**REGIONE
PUGLIA**

SEZIONE TUTELA E VALORIZZAZIONE DEL PAESAGGIO

Oggetto: Rive Gauche SPV S.R.L. D.Lgs n. 152/2006, L.R. n.26/2022. Verifica di assoggettabilità a VIA inerente al progetto "Impianto agrivoltaico, denominato "Impianto agrivoltaico di potenza DC pari a 10.338,00 kWp e opere connesse, sito in agro di Nardò, Località "Pandinello".
Contributo istruttorio.

Fig. 2. Elaborato KBJRM96_RelazioneTecnica. Sezione tipo stringhe fotovoltaiche.

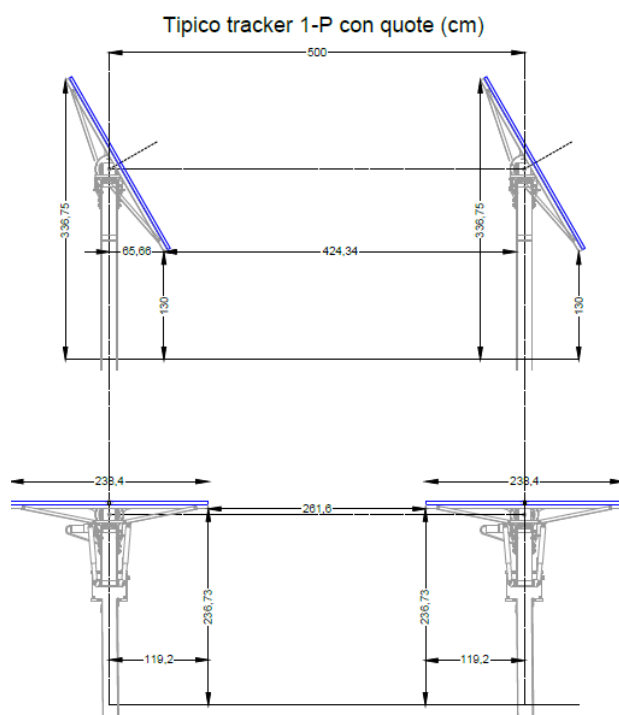
In sintesi l'impianto non risponde alla tipologia indicata di "agrovoltaico". Pur ipotizzando che le macchine agricole possano transitare tra le file dei pannelli con il rischio costante di danneggiare le strutture energetiche, tali rischi diventano certezze a fronte di quanto dichiarato dallo stesso proponente: quest'ultimo prevede infatti l'impiego di trattori di ridotte dimensioni (trattorini 20-30 hp) per la semina, lo sfalcio e la raccolta dell'erbaio, spingendosi fin sotto i pannelli e *"distanziando la barra falciatrice a circa 30 centimetri dalle strutture dei trackers"*.

Il passaggio di questi mezzi su un terreno caratterizzato da un micro-rilievo fortemente irregolare (Classe IVs) espone le lavorazioni a continui ed inevitabili rischi di impatto meccanico, sia con la pietra affiorante che con le strutture fisiche dell'impianto.

Di fatto, un'altezza minima delle strutture da terra pari a 1,30 m consente (al più) una continuità zootecnica, ma preclude del tutto quella agricola. Ciò disattende i requisiti tipologici dell'impianto agrivoltaico, che impongono l'adozione di soluzioni volte a preservare la continuità **simultanea** e non alternativa o sostitutiva, delle attività di coltivazione agricola e pastorale sul sito di installazione. Non vi è, pertanto, **alcuna**
